內政部都市計畫委員會第838次會議紀錄

審議案件一覽表:

變更內容綜理表第十案~第十三案再公開展覽圖

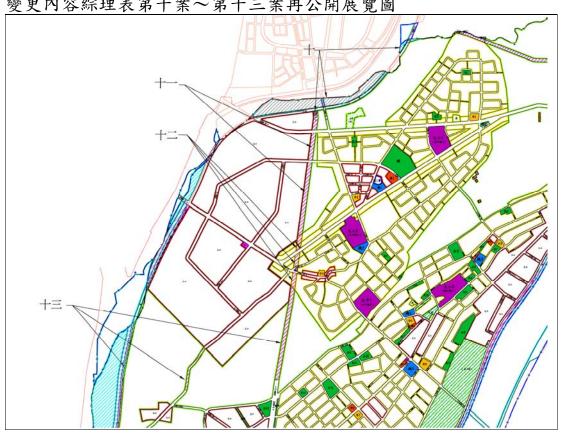
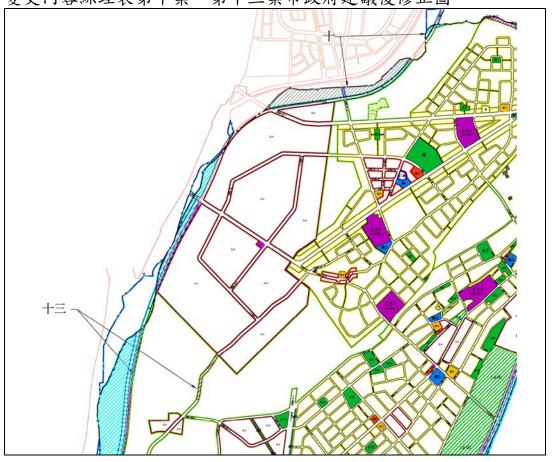
編號	陳情人及 陳情位置	陳 情 理 由	建	議	事項		'市政府 析意見	本會決議
						求	0	
44	變十案 28米計畫道路	 1.28 米都市計畫道路未能與宜平路直線 連接,影響交通動線的順暢。 2.計畫道路曲折影響交通視線增加交通 事故的機率,嚴重影響人民生命安全。 3.與現有新平路距離過近,有悖交通規劃常理。 4.住二區塊成了畸形,影響土地整體開 	計為市89通讓道轉平折通免發塞地價畫原計年過此路折路,之交生,之值	道太畫8之28在而2以動通及並最,	路平委月規米東非9改線回市員4劃計平在巷善,復都會日,畫路新轉交避		43 案。	照市府研析。
45	太興林586人中長等	1. 本 102 102 102 102 102 102 102 102 102 102	再辦位求平方南以部變計通之12決段塞等次公里儘區向端南分更畫盤第條本長與嚴	檢處民速2聯及中(太(檢1)里年行	送免纸丁米各大枣黄平色寸條,所定草本理烈通南道里里大都二),以平通安里 50 要太南路溪等及市次案 第解路阻全	併第	43 案。	照市府研析意見辨理。
46	太平區區 政諮詢委 員	THE EXAMPLE OF A PERSON AND A PARTY.	都市	計畫 地變	戈 世 豊 農 更 也 。	併第	16 案。	照市府研析意見辦理。

陳情 理 由				,	100 5 1 7 00		· · · · ·
3 蘇林碧雲 等 6 內容 經理				建議事項		室 中 中 政 府 研 析 音 目	本會決議
數甚高之道路,是以 1. 本案北端	號	陳 蔡等變綜十 標	大圖地地緯需方目 都亦端畫中考口等、西議道宜有平路,為 決縣有公據最報路利 由缺之縱宜接平係端大圖地地緯需方目 都亦端畫中考口等、西議道宜有平路,為 決縣有公據最報路利 由缺之縱宜接平係端大圖地地緯需方目 都亦端畫中考口等、西議道宣有平路,為 決縣有公據最報路利 由缺之縱宜接平係端 大圖地地維需方目 都亦端畫中考口等、西議道宣有平路,為 決縣有公據最報路利 由缺之縱宜接平係端 大圖地地維需方目 都亦端畫中考口等、西議道宣有平路,為 決縣有公據最報路利 由缺之縱宜接平係端 大圖地地維需方目 都亦端畫中考口等、西議道宣有平路,為 決縣有公據最報路利 由缺之縱宜接平係端	本原市會規線適方案太計之劃,切案應平畫原之方需。但市委公路為要但市委公路為要	内案建研理採 臺析未理本都會路溪路路充正場其為1. 2. 3. 以小議析,納 中意便由案市已北端線線分理勘修: 成交 除合工屋 2道(區畫部場部組照意本。 市見採:原計針側道與優評由查正 三通 原法 廄。 图路新)道分勘都初市見案 政:納 臺畫對至路原劣估並無理 避叉瓶避工登 1與光都路,查委步政辦未 府 。 中委東大修公已及經虞由 免路頸免業記及 計太地市銜經無會建府 便 研 縣員平里正展有修現。 形口 拆區之房 畫平 計接現專議	研析意見	本曾洪職 照市府研 析意見辨
應以平直銜接宜平路為第一考 量。2. 應將計畫之著眼點擴大至			, _ , _ , _ , _ , _ , _ , _ , _ , _

鄰近地區之道路路線(非如分區				
		使用,僅於都市計畫範圍內而為之計畫。)。				
4	余變綜十 字列表	為用路人行車安全及地方長期繁		2. 同第 9 案。	併第 43 案。	照析理。
5		 道路一定要開直。 用路人生命安全最重要。 開路要以行車安全為首要考量。 		併第3案。	併第 43 案。	照市府研析意見辦理。
6	勤益里里	道路設計本就應以直向取捨,如此 對用路人生命財產才有保障。	本人建議仍 以計畫(10 號案)原案 為主。	併第3案。	併第 43 案。	照市府研 析意見辦 理。
7	建國里里	為了太平地區里民之利益與行車安全道路需截彎取直。	本人建議採 取第10號編 案計畫來施 工。	併第3案。	併第 43 案。	照市府研 析意見辦 理。
8	光華里里	1 •	本人建議畫 東 10 東 10 東 10 第 10 第 10 第 10 第 10 第 10 第 10 第 10 第 10 10 10 10 10 10 10 10 10 10	併第3案。	併第 43 案。	照市府研析意見辦理。
27	太平區中 興里里長 林阿爐等 586 人	5. 本里大部分里民贊同並連署,於 民國 102 年 10 月 16 日府授都字 第 1020189756 號臺中市政府公 告之「擴大及變更太平都市計畫	烈要求儘速 打通太平區	併第3案。	併第 43 案。	照市府研 析意見辨 理。

變更內容綜理表第十案~第十三案市政府建議後修正圖
